# STADTVERWALTUNG FÜRSTENFELDBRUCK

## Beschlussvorlage Nr. 2600/2021

Betreff/Sach-antragsnr.	Antrag auf Vorbescheid für den Neubau von zwei Mehrfamilienhäusern mit Tiefgarage auf Flurnr. 1245/4 und 1245/5, Gemarkung Fürstenfeldbruck; Schillerstr. 47-49			
TOP - Nr.	Ö 2	Vorlagenstatus	öffentlich	
AZ:	V-2021-14-2	Erstelldatum	01.12.2021	
Verfasser	Baumgärtner, Sandra	Zuständiges Amt	Amt 4 Amt 3	
Sachgebiet	42 Bauverwaltung	Abzeichnung OB: Abzeichnung 2. Bgm:		
Beratungsfolge		Zuständigkeit	Datum	Ö-Status
1	Planungs- und Bauausschuss	Kenntnisnahme	19.01.2022	Ö

1. Gezeichneter Lageplan; nicht maßstabsgetreu

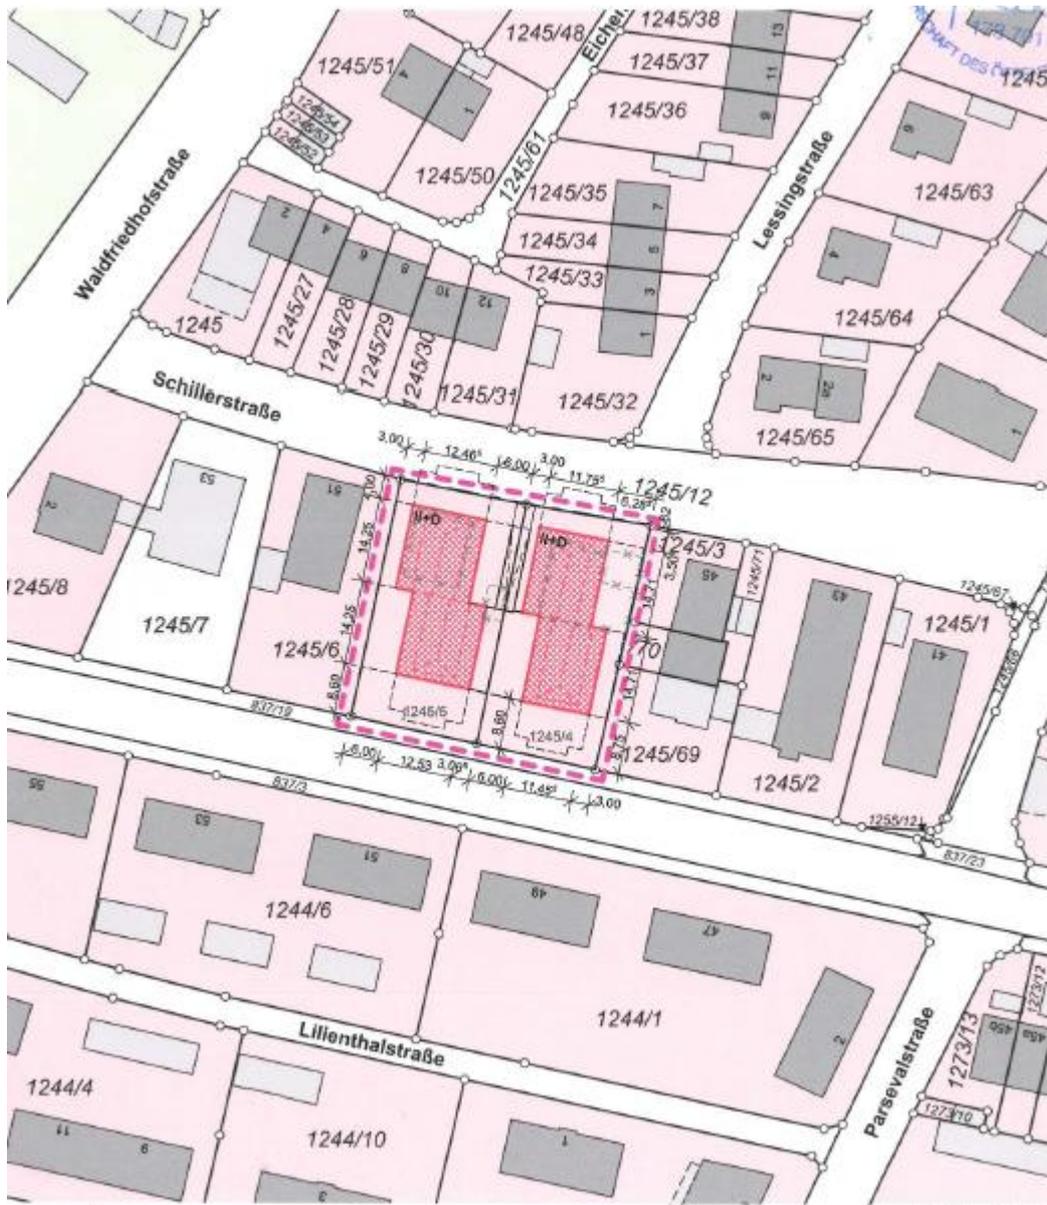
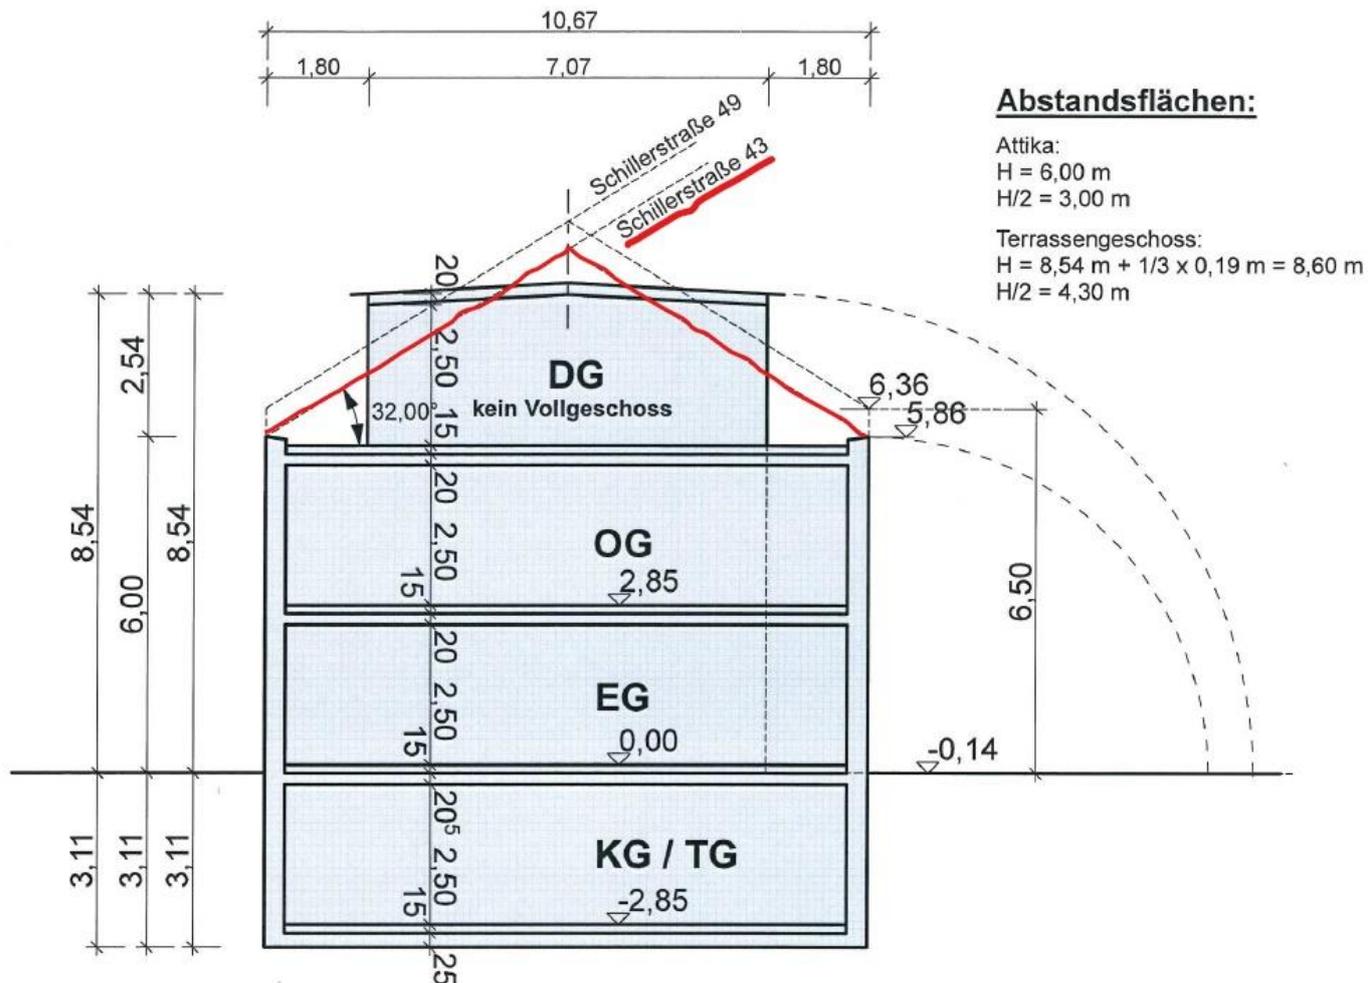
Ist das Wohngebäude auf Flurnummer 1245/4 wie im Grundriss und Schnitt in Lage und Größe dargestellt, planungsrechtlich zulässig?

Ist das Wohngebäude auf Flurnummer 1245/5 wie im Grundriss und Schnitt in Lage und Größe dargestellt, planungsrechtlich zulässig?

Der Antrag auf Vorbescheid vom 20.05.2021 ist gemäß §34 BauGB planungsrechtlich nicht zulässig. Dem Antrag wird daher nicht zugestimmt.

Dem Bauvorhaben wird deshalb planungsrechtlich nicht zugestimmt.

4. Darstellung Referenzobjekt Schillerstr. 43;

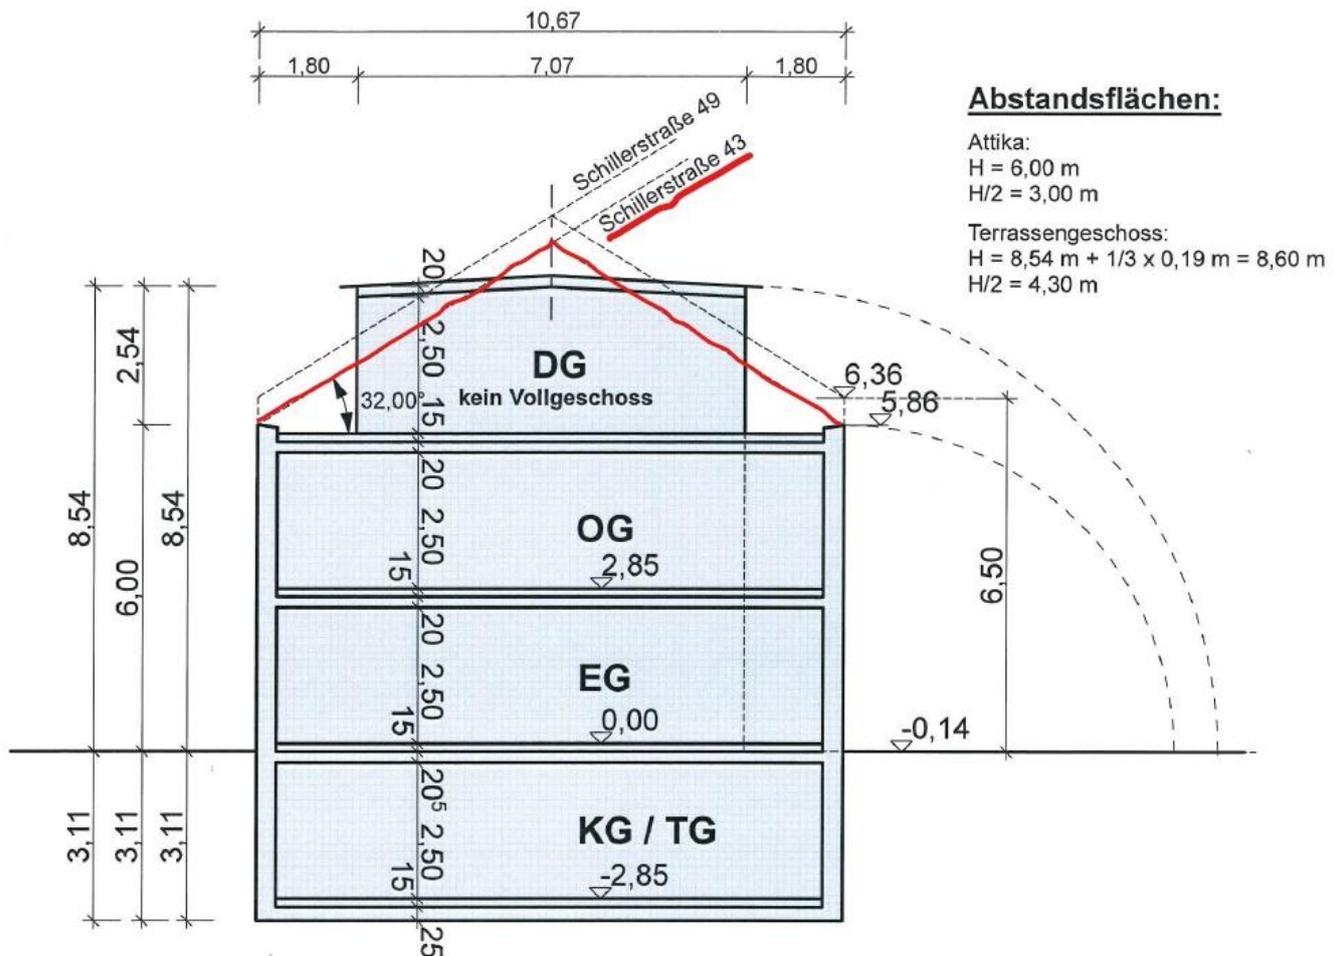
Als Bezugsfall für das Einfügen nach § 34 wurde hier das Bauvorhaben Schillerstr. 43 ausgewählt, welches sich 2 Grundstücke weiter östlich vom Antragstellerobjekt befindet.

Die geplante Variante mit dem Terrassengeschoss geht deutlich über die Hüllkurve des Referenzobjektes hinaus. Das Referenzobjekt gilt hier als Maßstab für die prägende Umgebung.

Durch die beantragten Terrassengeschosse, welche über die Hüllkurve der prägenden Bebauung hinausgehen, wird eine III-geschossige Wirkung erzeugt, welche sich aus unserer Sicht nicht in die Umgebung einfügt sowie auf diese einen Bezugsfall schaffen würde. Es werden deshalb negative städtebauliche Auswirkungen befürchtet. Denkbar wäre entweder eine Bebauung mit entsprechend weiter zurückgesetzten Terrassengeschossen oder mit ausgebautem Satteldach in Verbindung mit untergeordneten Dachgauben (vgl. städtische Dachgaubenstatzung).
